Tähelepanekud 12.05.2025

Projekti (Peatöövõtja AllSpark OÜ ja TREV-2 Grupp AS ning alltöövõtja Estgrid OÜ, töö nr OS025033) realiseerumise järgselt peab olema võimalik rajada antud asukohta perspektiivne 2+2 maantee ilma lisainvesteeringuteta.

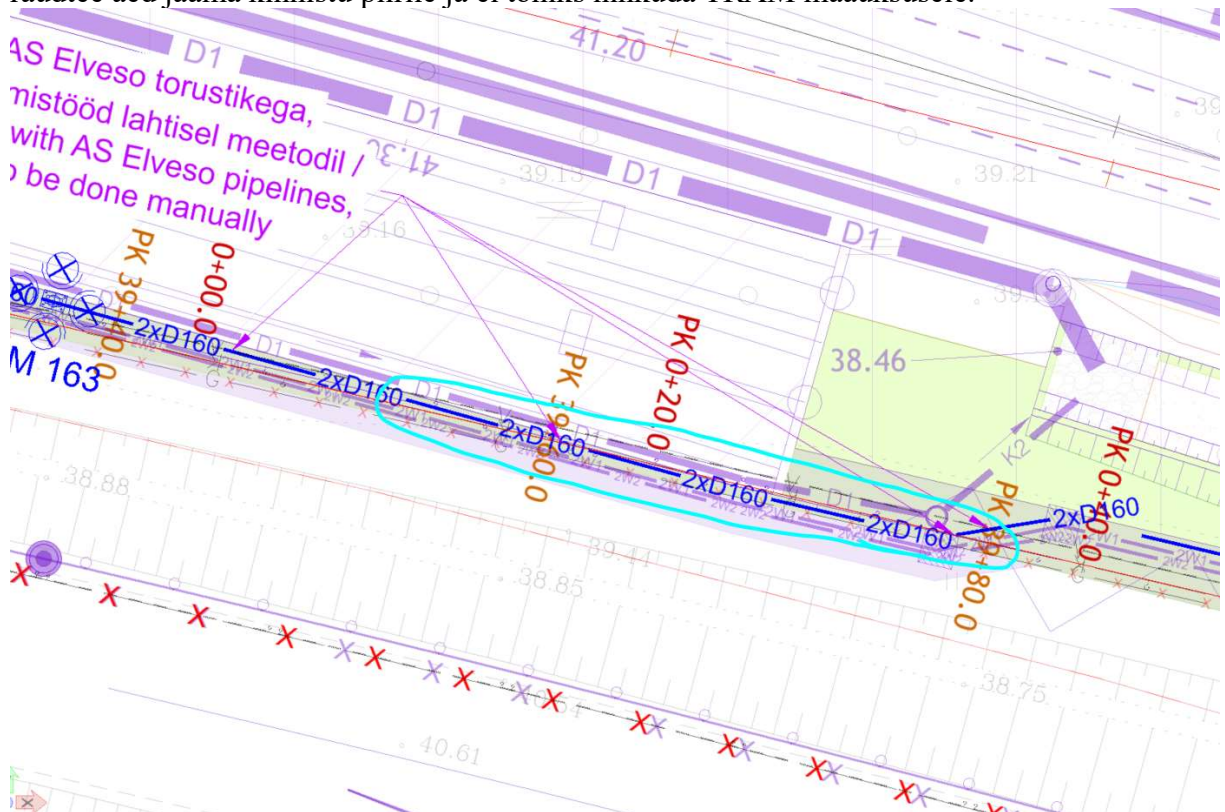
- Juhime tähelepanu, et projekti materjalidest nähtub, et riigitee maaüksusele on planeeritud välisvalgustuse maakaabel/maakaablid.
Palume võimalusel rajada antud maakaablid väljapoole riigitee maaüksust.
Juhul kui maakaableid pole võimalik nihutada väljapoole riigitee maaüksust, siis palume maakaablid rajada maapinnast 2,2m sügavusele ning kaitsetorru tugevusega 1250N ja/või võtab tehnovõrgu omanik vastava ümbertõstmise kohustuse.

Lisaks palume täpsustada, kuidas on planeeritud antud asukohas nn raudteeaed, kas elektrikaablid võivad jääda raudteeaia alla, juhul kui kaableid ei ole võimalik nihutada väljapoole TRAM maaüksust. Juhime tähelepanu, et Transpordiameti hinnangul peaks raudtee aed jääma kinnistu piirile ja ei tohiks nihkuda TRAM maaüksusele.

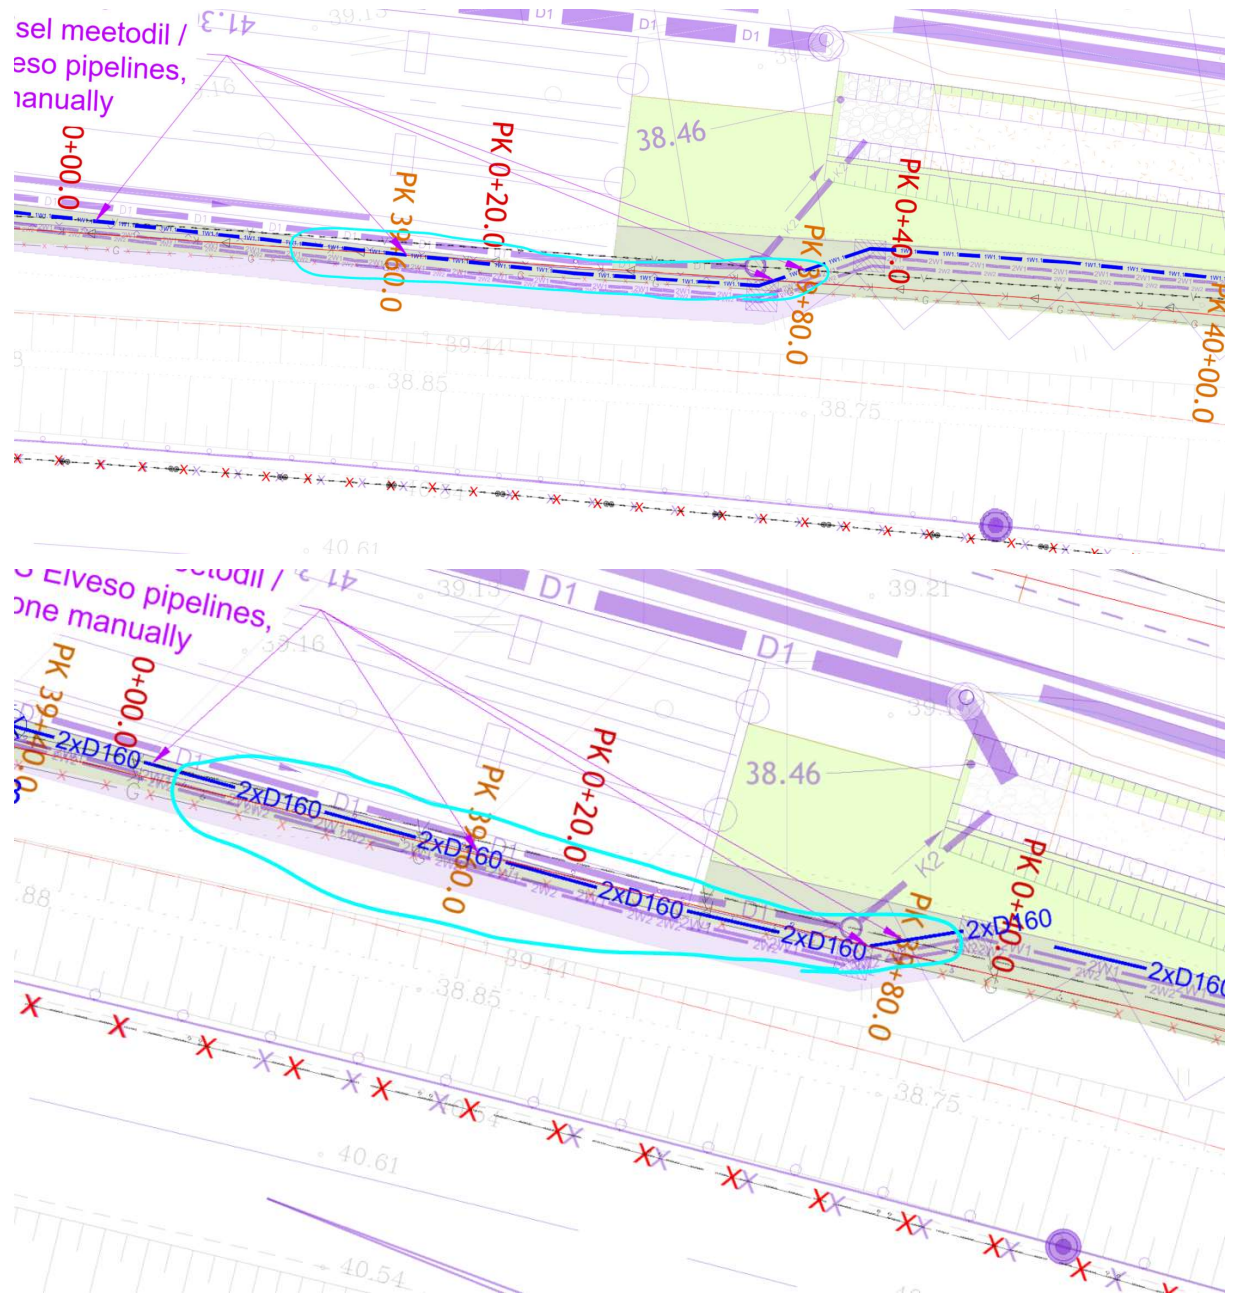
- Palume täpsustada, milliseid tehnovõrke riigitee alusele maaüksusele ning kaitsevööndisse planeeritakse, pdf asendiplaanil on kajastatud tingmärk 1W1.1, kuid dwg failis 2xD160. Palume esitada ühesed andmed asendiplaanidel ja seletuskirjas.

- Palume täpsustada, kas ehitusteatise osa on ka perspektiivsete valgustite ja toiteliinide rajamine riigitee nr 11290 kaitsevööndis? Asendiplaanil on kajastatud hallid kontuurid perspektiivsetena, kuid tingimärkides puudub vastav viide, samuti kajastuvad antud kontuurid EHR andmebaasis.

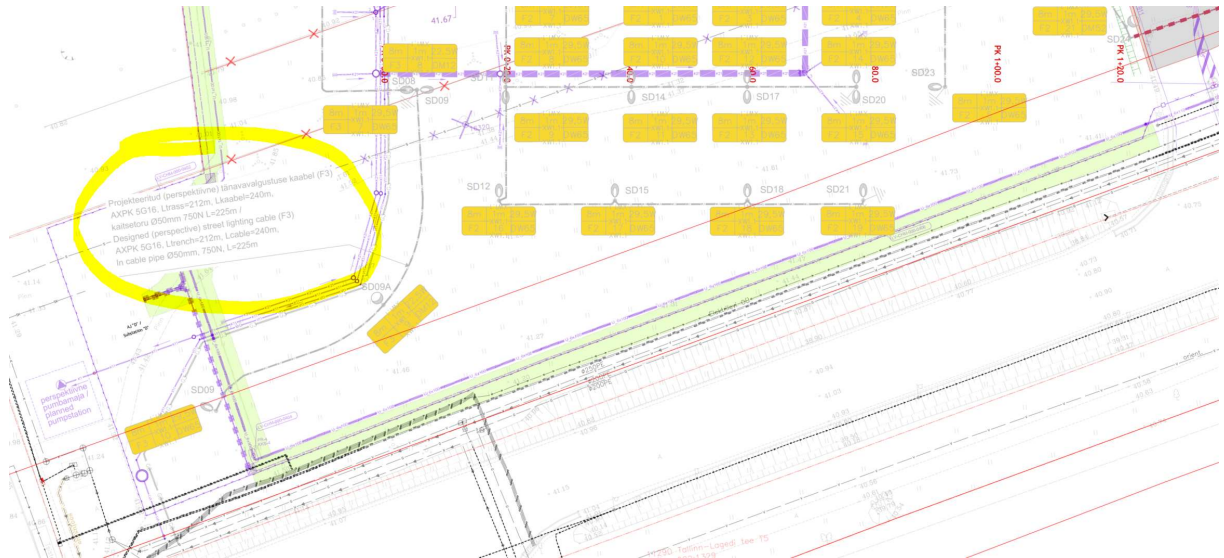
Palume esitada ühesed andmed asendiplaanil, seletuskirjas ning EHR kontuuridena.
